Me dirijo a Ud., a efectos de elevar lo actuado por el Consejo de Planeamiento Urbano (Co.P.U.), en sesión ordinaria de fecha 30 de setiembre de 2016, en el marco del Expediente DU-6275-2016: A-71-3 – Colegio José Martí s/Indicadores Urbanísticos”.

A-71-3 Colegio José Martí s/Indicadores Urbanísticos.

A C T A D E C O R R E C C I O N Nro 00000173

PLANO DE: REFACCIÓN Y AMPLIACION.
USO PREDOMINANTE: COLEGIO SECUNDARIO.

PLANO DE: ARQUITECTURA - IMPLANTACIÓN y BALANCE DE SUPERFICIES

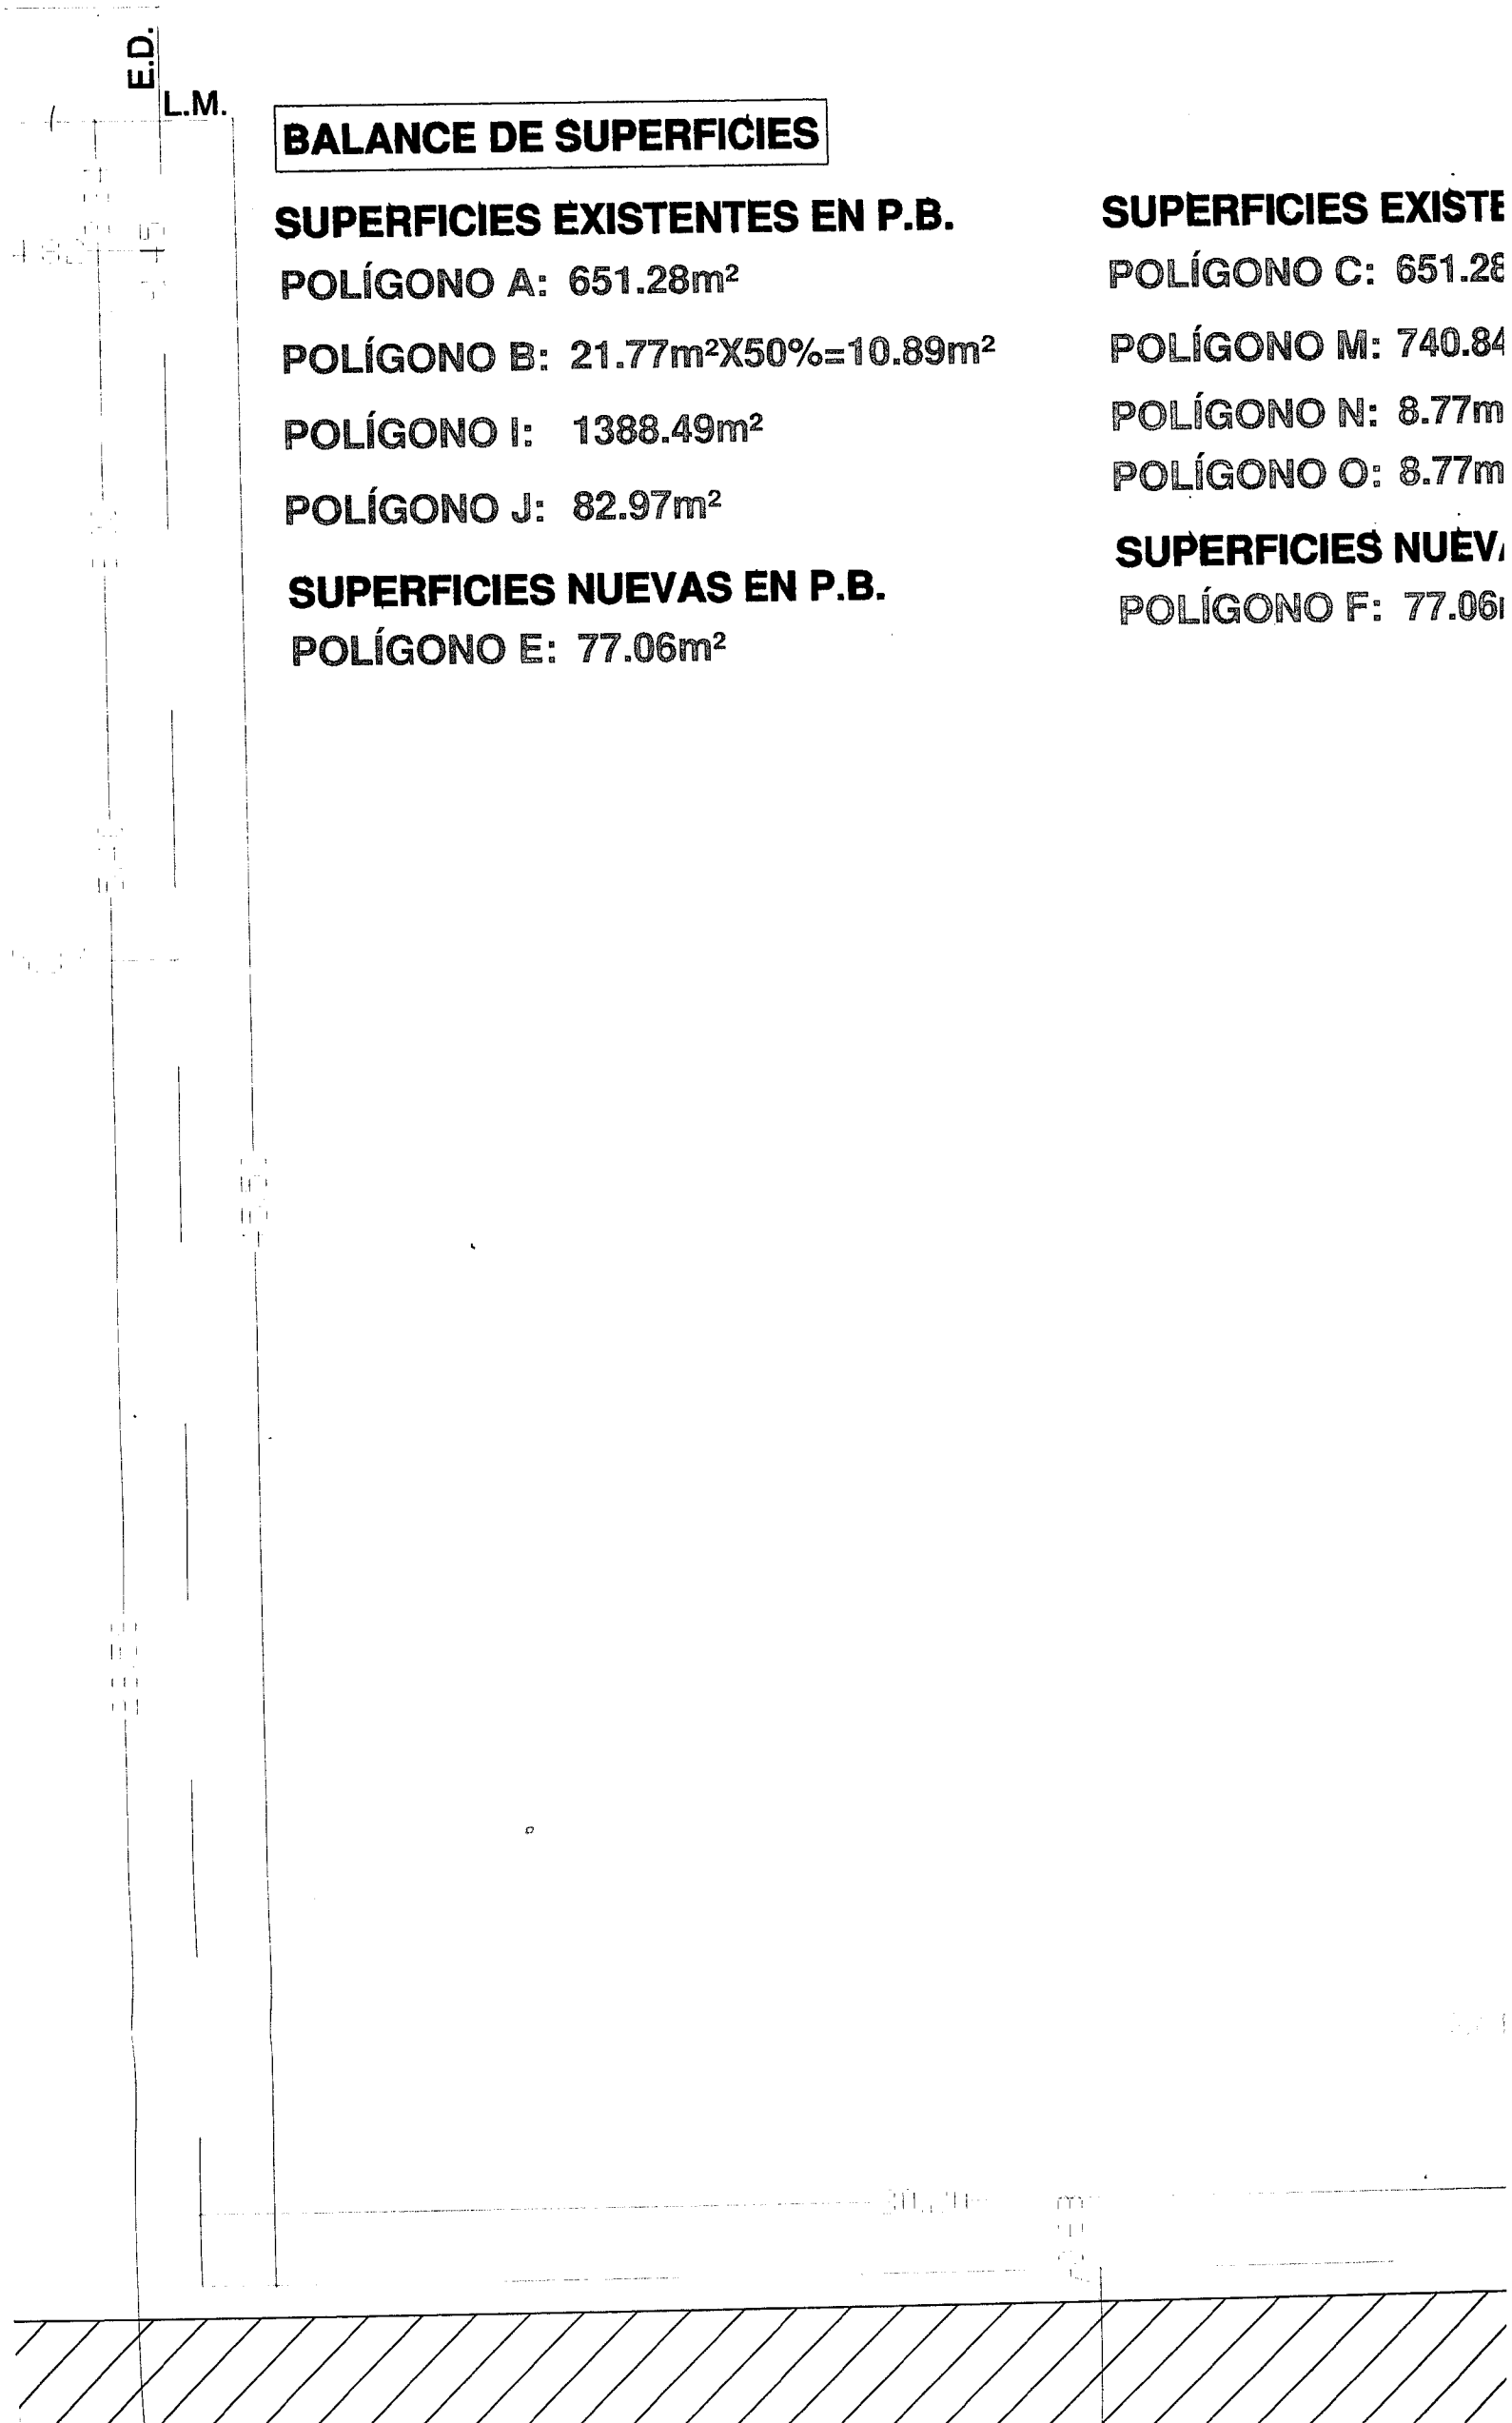
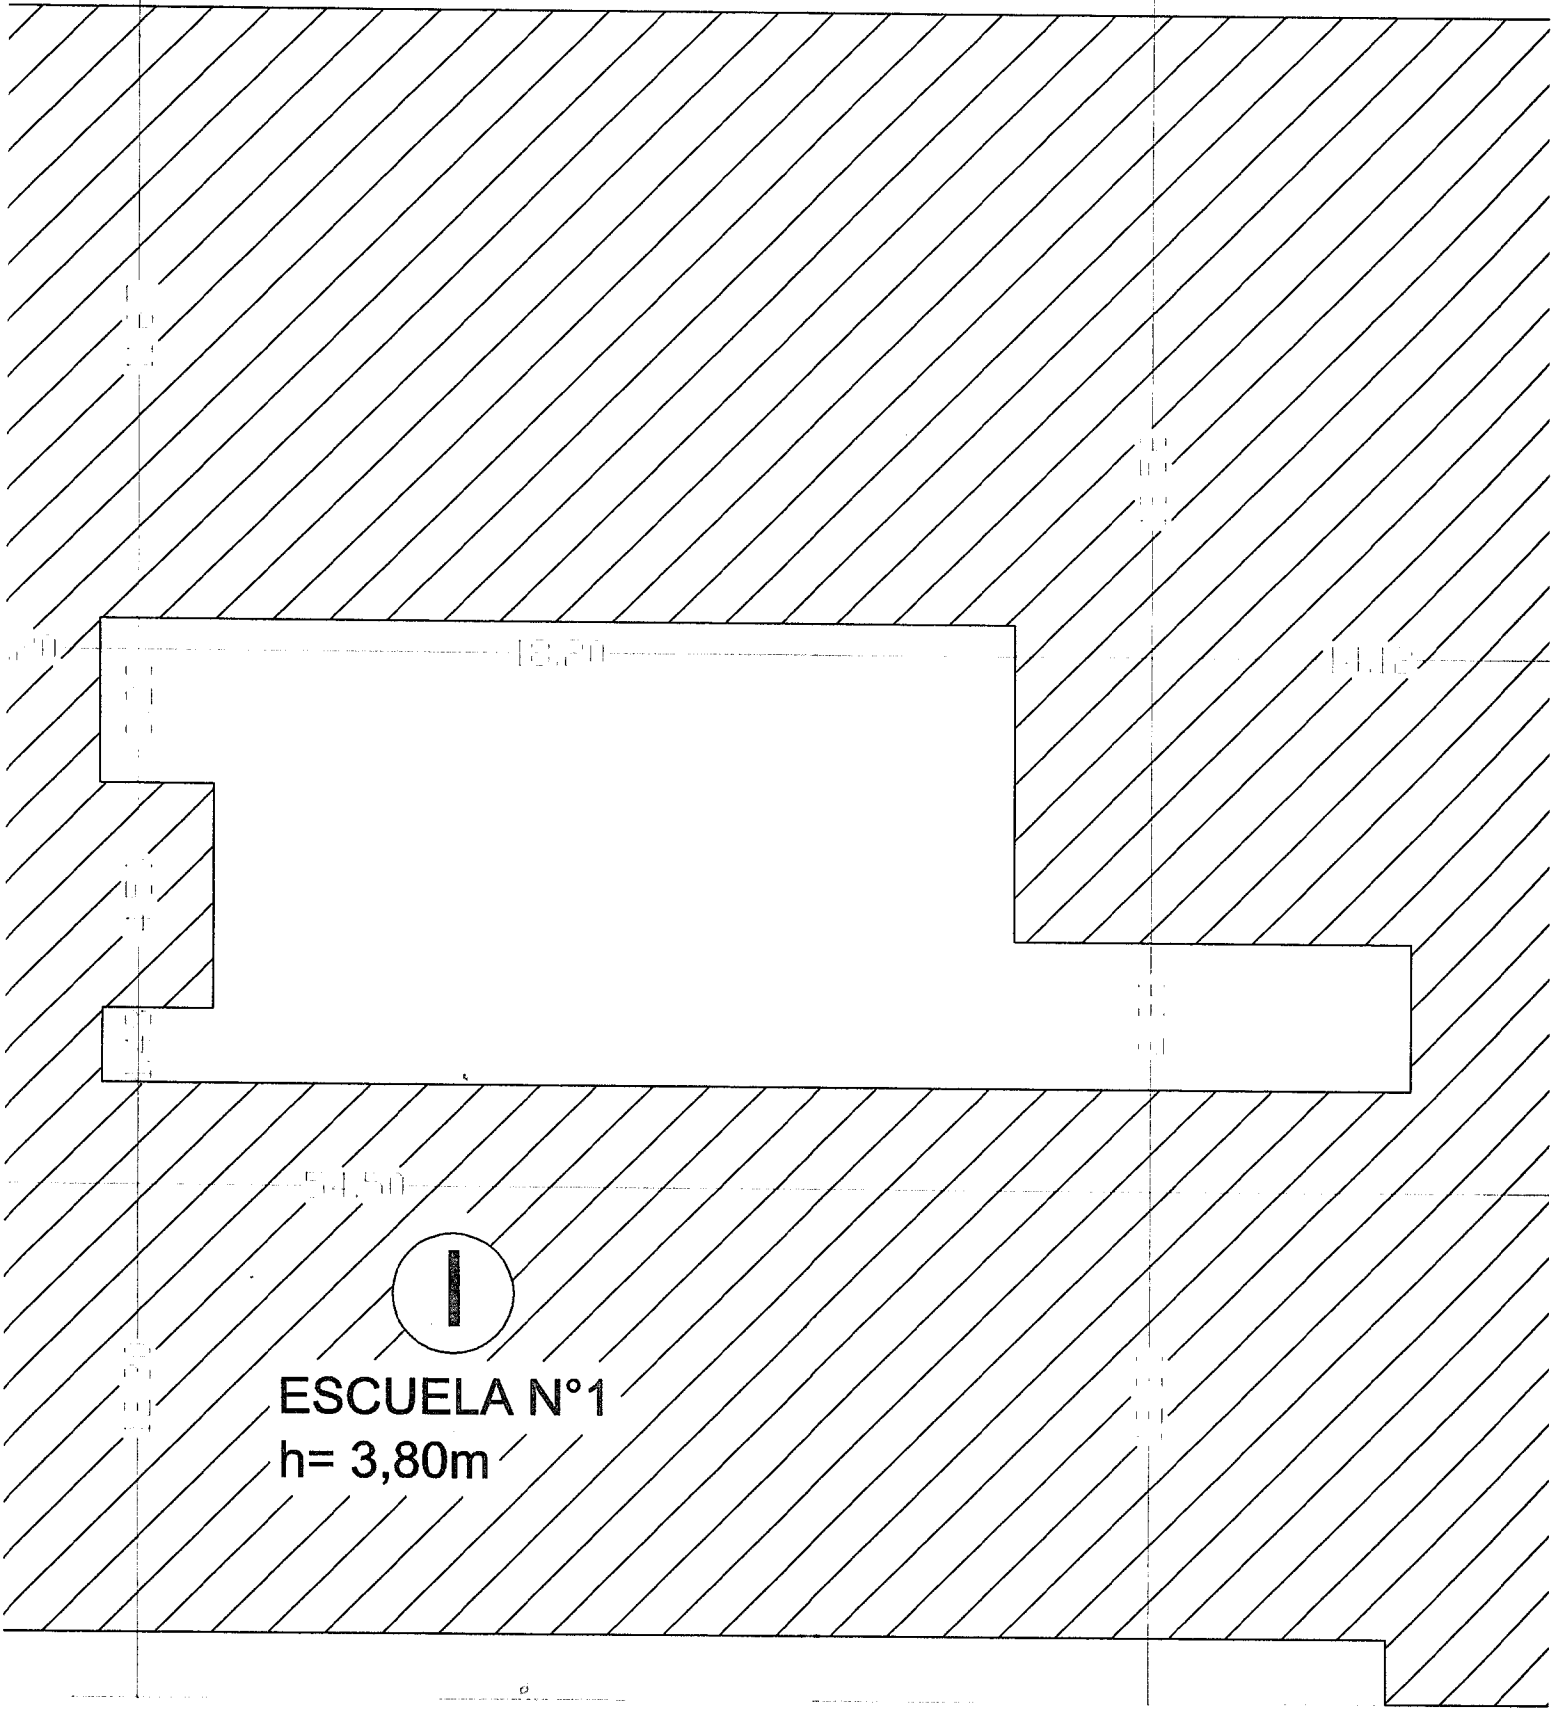
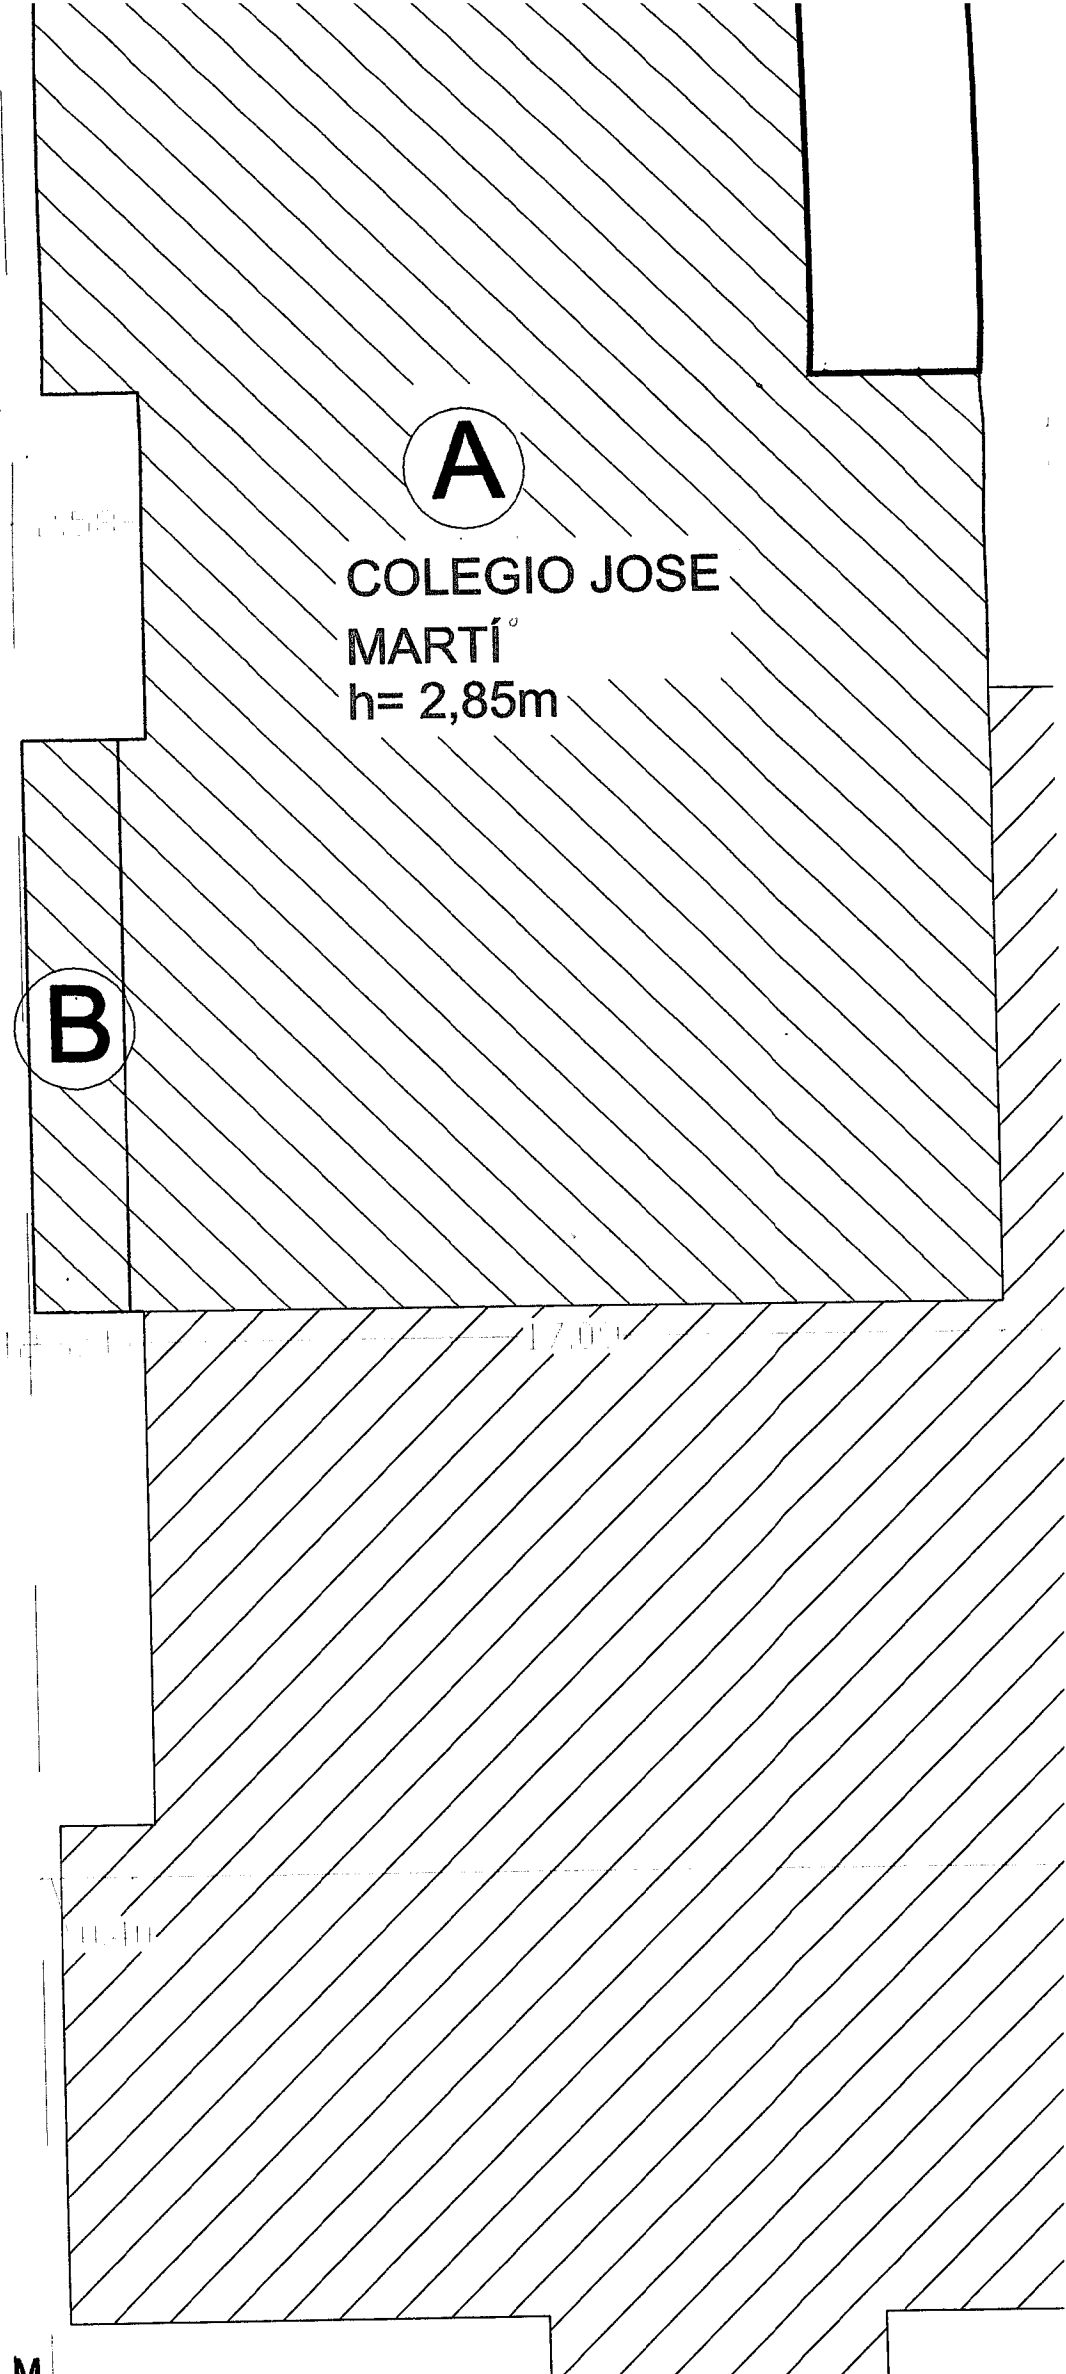
SE GIRA A USTED EL PRESENTE, CON EL OBJETO
TENGA A BIEN EVALUAR LOS INDICADORES URBANÍSTICOS
PLANTEADOS, ASI COMO TAMBIEN LOS MODULOS VEHICULARES
DE ESTACIONAMIENTO PLANTEADOS SEGUN LO REQUIERE
EL ART. VIII. I.1.2. CPU. Y LA DISTANCIA MINIMA EXIGIDA
DE 500M A SUSTANCIAS EXPLOSIVAS E INFUMABLES SEGUN
ESTABLECE EL ART. 2.2.1 RES. Nº 68/97 C.F.E. Y C.

De acuerdo a la documentación presentada, obrante a fojas 69, 70 y 71 del Expediente Nº 328 – Año 2016 – Cuerpo 3, de la Dirección de Obras Privadas de la Municipalidad de Ushuaia, la superficie a refaccionar es de 1936,31 m² y el total de la superficie a ampliar es de 381,61 m², arrojando un F.O.S. de 0,73 y un F.O.T. de 1,48. Cabe aclarar que en la misma parcela se encuentran también los edificios donde funcionan la “Secretaría de la Mujer” y la “Escuela Nº1”.

Tomando en cuenta la vigencia de normativa a nivel nacional que se opone a la localización de establecimientos educativos a menos de 500 m. de Estaciones de Servicios, y considerando que las obras de refuncionalización y ampliación del edificio escolar implican que el mismo deje de considerarse una preexistencia, este equipo técnico recomienda se evalúe la relocalización del establecimiento educativo.
